**保安装置(フロントワイバーモーター)に関するリコール情報**
**リコール対象車の主要諸元**

**リコール届出一覧表**

リコール開始日	平成23年10月28日				
リコール届出番号	外-1795				
届出者の氏名又は名称	ブショ・エ・シトロエン・ジャポン株式会社 代表取締役 上野 國久 (製作国: フランス共和国) (著作名: オートモビル・シトロエン) (問い合わせ先: 0120-55-4106)				
不具合部位(部品名)	保安装置(フロントワイバーモーター)				
既往不適合状態にあると認められる構造、装置又は性能の状況及びその原因	前面ウインドスクリーンワイバー装置において、運転席側のマスターワイバーモーター・ユニットに、誤った寸法の部品を組み込んだものがある。そのため、そのままの状態で使用を続けると、ユニット内部の伝達シャフトが破損し、ワイパーが作動しなくなるおそれがある。				
改善措置の内容	全車両、運転席側マスターワイバーモーター・ユニットを良品と交換する。				
不具合件数	0 件				
事故の有無	なし				
発見の動機	本国メーカーからの情報による。				
使用者: ダイレクトメールにて通知する。 自動車使用者及び自動車販売・修理事業者に向けた情報: 日本語版発行の検査手帳に掲載する。 対策実施済車両: 対策実施済車両には、マスターワイバーモーター・ユニット固定ボルトに黄色のマーキングを実施し、運転席側ドア開口部のドアロックストライカーポジ付近にリコールステッカーを貼付する。					
車名	型式	通称名	リコール対象車の車台番号(シリアル番号)の範囲及入庫期間	リコール対象車の台数	備考
シトロエン	ABA-X75F02	C5 SEDUCTION	VF7RD5FVAL507683 平成22年7月5日	1 台	
		C5 2.0	VF7RDR2JPBL519999- VF7RDR2JPAL511514 平成21年5月11日～平成22年3月28日	4 1 台	
	ABA-X7RFJ	C5 TOURER 2.0	VF7WRWFJF9L525302- VF7WRWFJF9L583902 平成21年6月8日～平成22年2月2日	2 6 台	
		C5 3.0 EXCLUSIVE	VF7RDXFVJ9L525495- VF7RDXFVJ9L5811243 平成21年6月8日～平成22年3月28日	1 0 1 台

**改善箇所説明図**

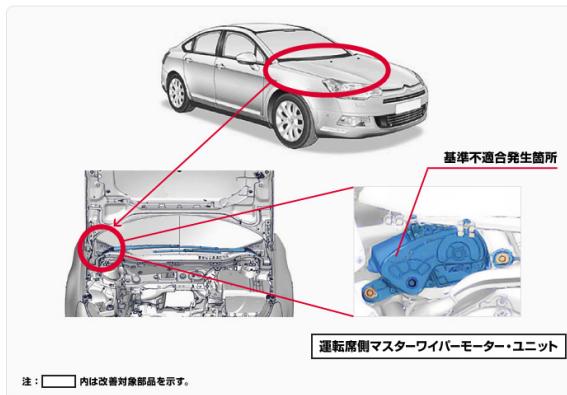
**保安基準不適合箇所**

前面ウインドスクリーンワイバー装置において、運転席側のマスターワイバーモーター・ユニットに、誤った寸法の部品を組み込んだものがある。そのため、そのままの状態で使用を続けると、ユニット内部の伝達シャフトが破損し、ワイパーが作動しなくなるおそれがある。

**改善内容**

全車両、運転席側マスターワイバーモーター・ユニットを良品と交換する。

**識別表示**

マスターワイバーモーター・ユニット固定ボルトに黄色のマーキングを実施し、運転席のドア開口部にリコールステッカーを貼付する。
